④三陸沿岸道路 吉浜～釜石間 概ねのルート及び出入り口の位置(1/2)

吉浜～釜石

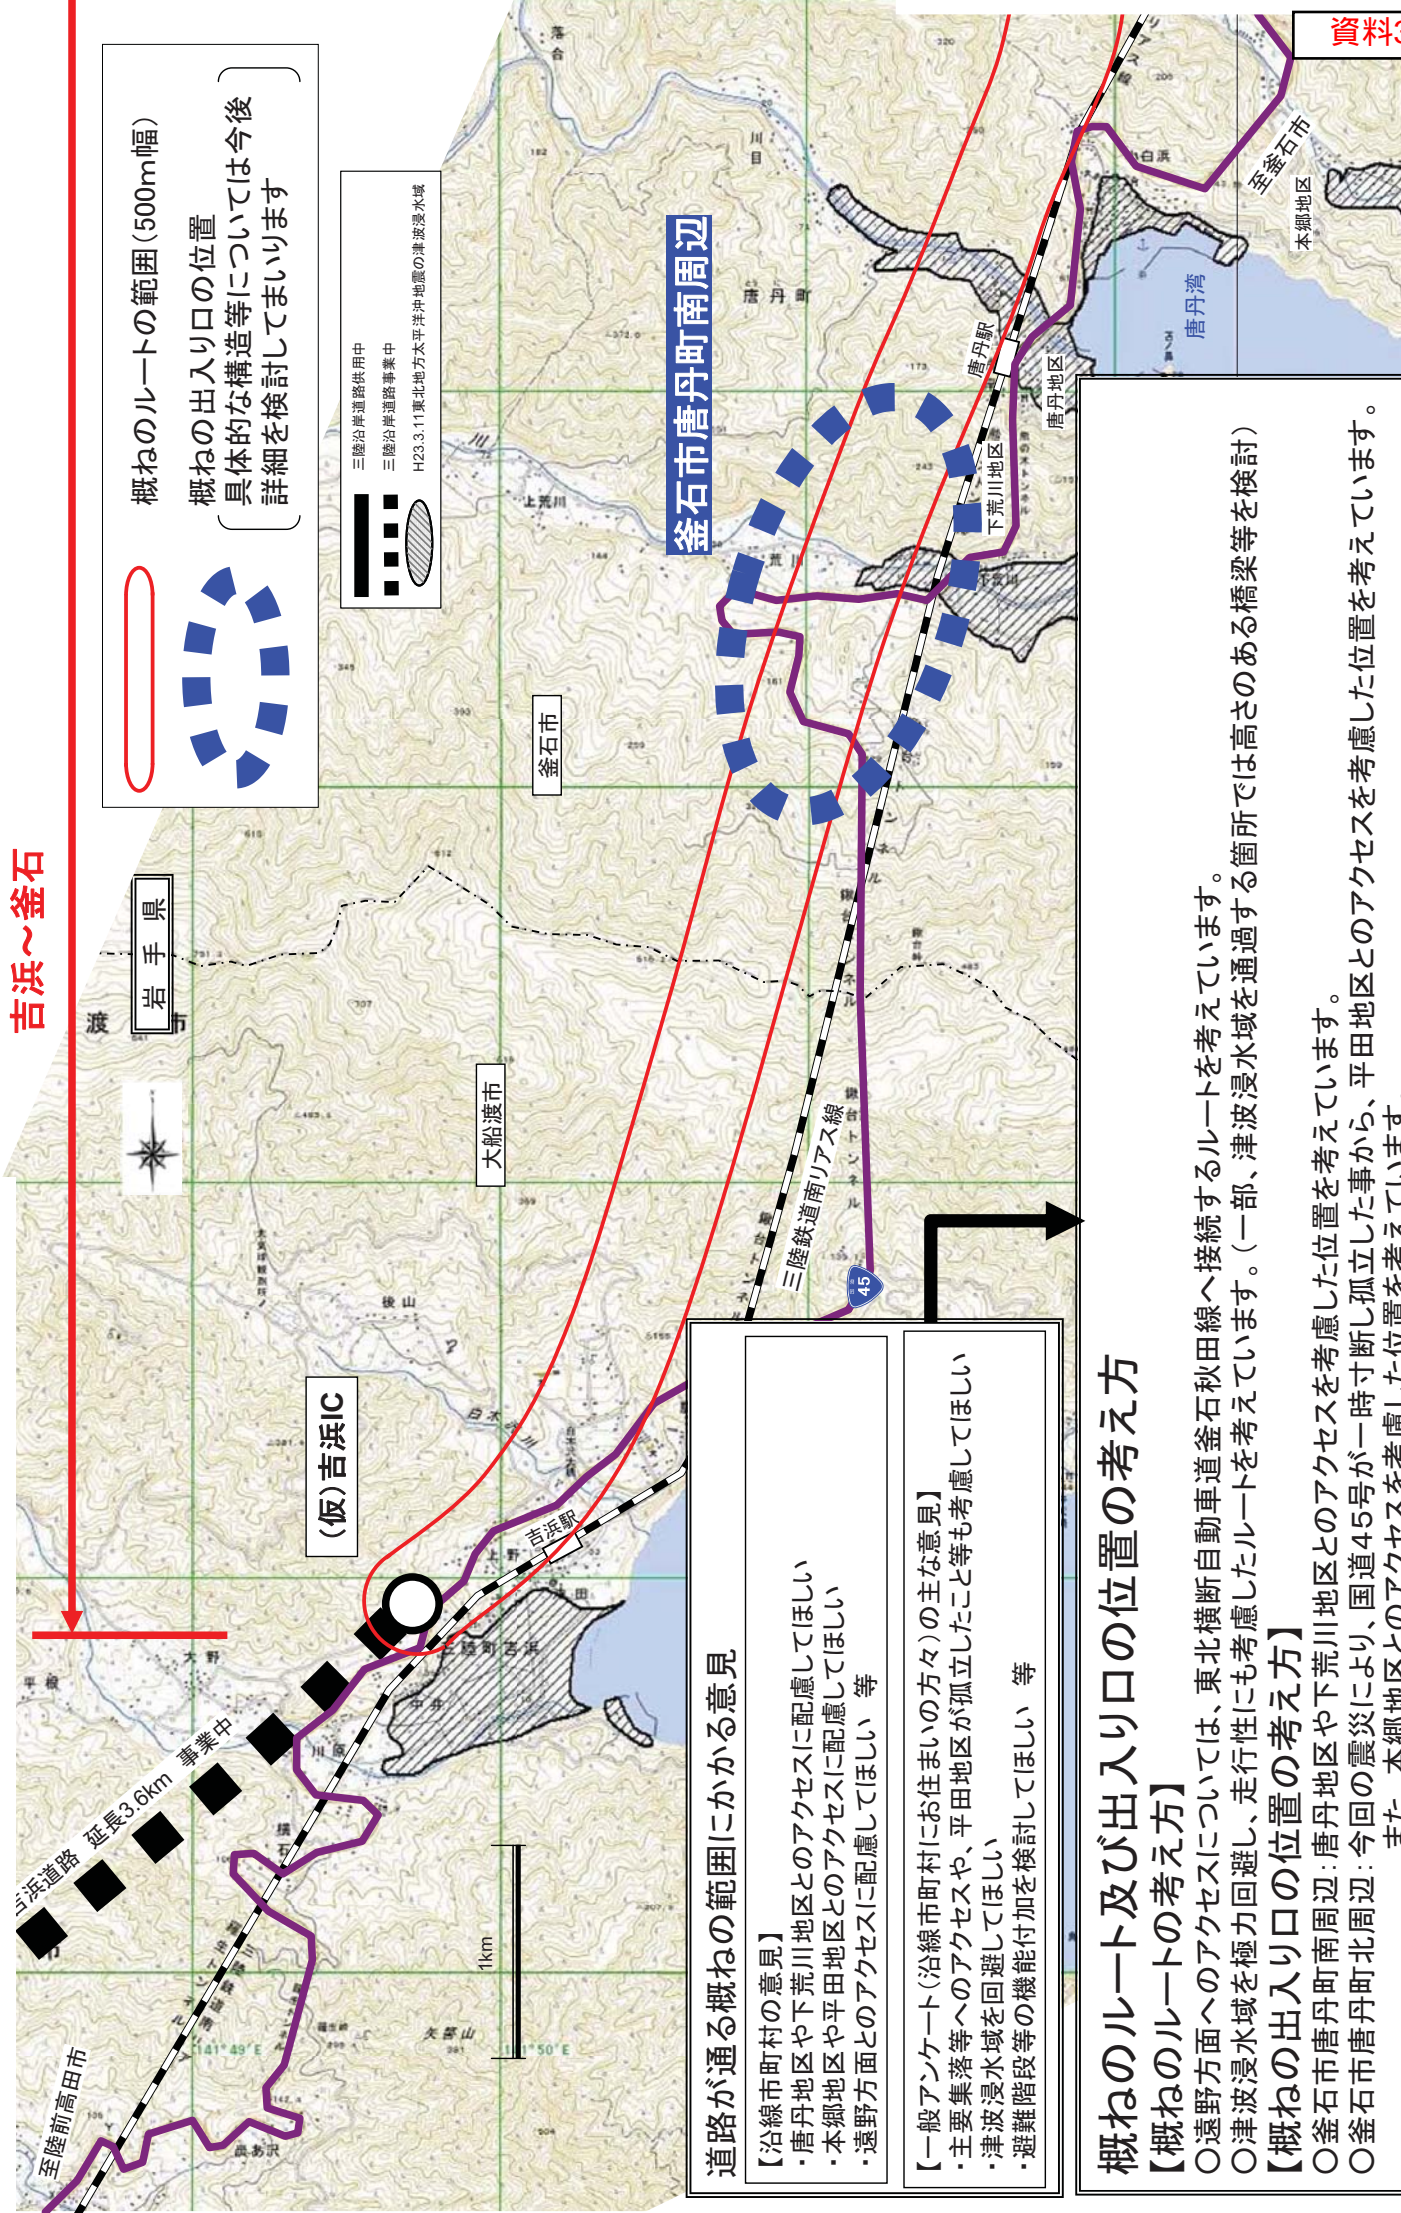
- ・唐丹地区や下荒川地区とのアクセスに配慮してほしい
- ・本郷地区や平田地区とのアクセスに配慮してほしい
- ・遠野方面とのアクセスに配慮してほしい 等

- ・主要集落等へのアクセスや、平田地区が孤立したこと等も考慮してほしい
- ・津波浸水域を回避してほしい
- ・避難階段等の機能付加を検討してほしい 等

- 遠野方面へのアクセスについては、東北横断自動車道釜石秋田線へ接続するルートを考えています。
- 津波浸水域を極力回避し、走行性にも考慮したルートを考えています。(一部、津波浸水域を通過する箇所では高さのある橋梁等を検討)

- 釜石市唐丹町南周辺:唐丹地区と下荒川地区とのアクセスを考慮した位置を考えています。
- 釜石市唐丹町北周辺:今回の震災により、国道45号が一時寸断し孤立したことから、平田地区とのアクセスを考慮した位置を考えています。
- 出入り口については、簡易な形状でアクセスが容易な配置を可能とする形式を考えています。
